PRÉFET DE LA RÉGION BRETAGNE

Autorité environnementale

**AVIS DE L'AUTORITÉ ENVIRONNEMENTALE**  
relatif au projet d'augmentation de prélèvements d'eau au lieu-dit Cadol à Melgven,  
département du Finistère,  
dossier reçu le 9 octobre 2013

*Extrait de l'étude d'impact : périmètres de protection de captages de Concarneau, page 26*

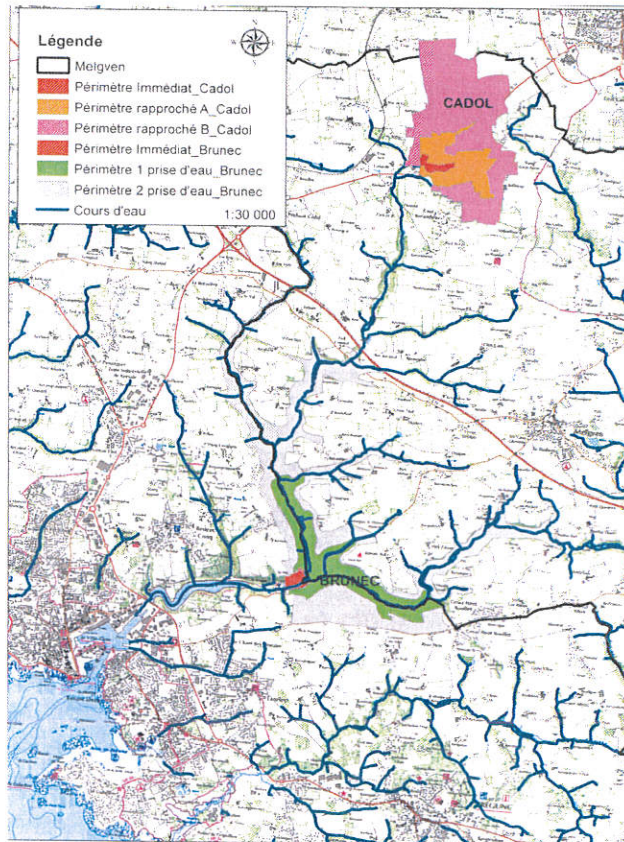
Le programme de travaux se situe en dehors de toute zone protégée au titre de l'environnement, à 12 km de la zone Natura 2000 la plus proche, "Dunes et côtes de Trévignon".
